バスルームへの設置に最適な
ウォシュレットHX・Uが、
きれい除菌水で洗浄・除菌の
「ノズルきれい」搭載で新登場!

変更点

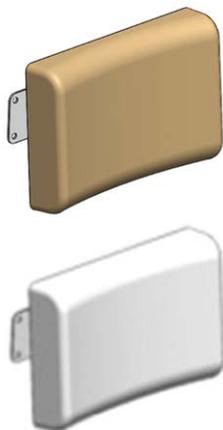
- クッション形状を変更し、背当て面を壁に対し5度傾けます
- クッションはホワイト、スマイルベージュの2色です
